『液化石油ガス配管用フレキ管施工マニュアル 第2次改訂版』の  
「訂正のお願い」の発行について（お知らせ）

## 液化石油ガス配管用フレキシ管施工マニュアル 第 2 次改訂版

### 【訂正のお願い】

訂正箇所は、105 頁 「図 6.9 スリーブガス栓の取付け」 内中段の壁厚の表記が「180mm以上」となっていますが、正しくは「130mm以上」です。訂正のうえ、ご使用ください。

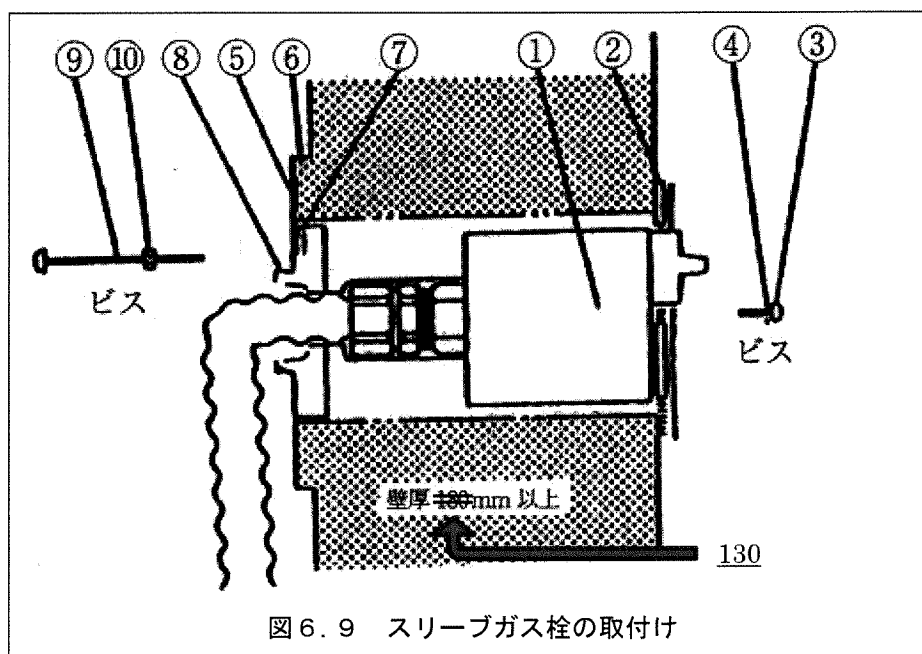
※矢印(←)で示した部分が訂正箇所になります。
